Kawasaki **SERVICE** **INFORMATION**

Återkallande (FDM)

VN900B6F/B7F/B8F,
VN900C7F/C8F

Kontroll av bränsleslang - ÅTERKALLANDE

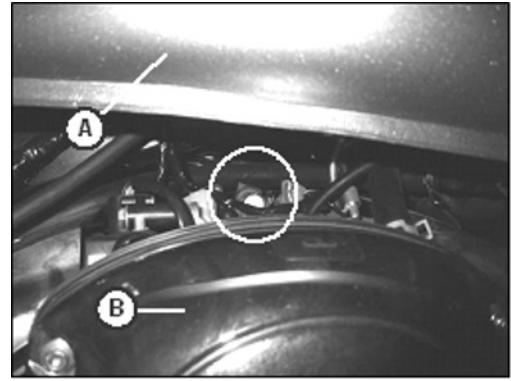
- Ta bort sadeln.
- Ta bort bränsletankens bultar [A] och lyft [B] bakkanten på bränsletanken.

[RÄTT]

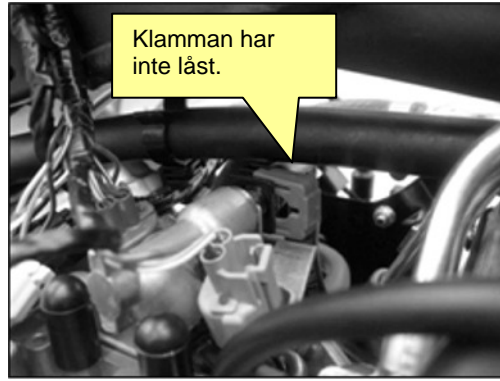
- Belys bränsleslangens koppling mellan bränsletanken [A] och luftrenarhuset [B] från fordonets högra sida.
- Kontrollera att bränsleslangens koppling sitter ordentligt på bränsleinsprutarens matningsrör och att klamman har låst ordentligt.

- Om bränsleslangens koppling inte sitter ordentligt eller om klamman inte låst ordentligt, lossa kopplingen, sätt på den igen och kontrollera att klamman låser ordentligt.
- På samtliga enheter, tryck och dra i slangens koppling fram och tillbaka mer än två gånger, och kontrollera att den är låst och inte lossnar.
- Om kopplingen lossnar, kontrollera att kopplingen inte är skadad innan du försöker sätta tillbaka den på bränsleinsprutarens matningsrör.

Verifiera åtgärden

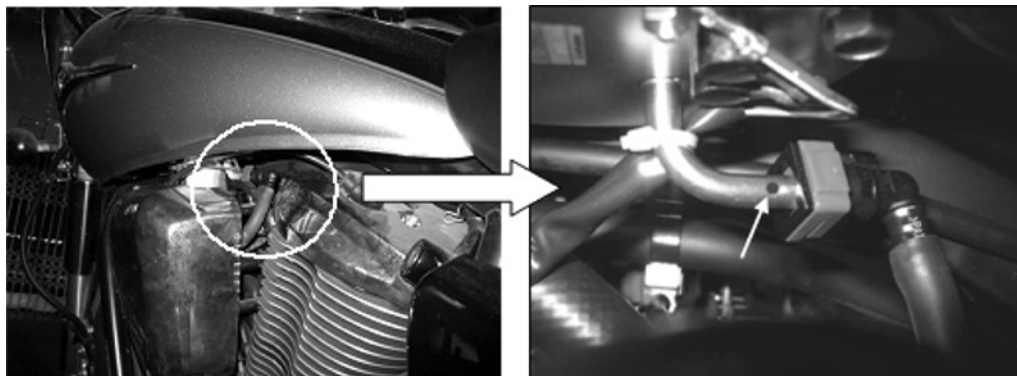
När åtgärden är vidtagen, sätt en vit färgmarkering på bränslepumpens utloppsrör (som visas). Denna markering bör vara synlig från vänster sida av fordonet utan att sadel eller tank ska behöva tas bort.
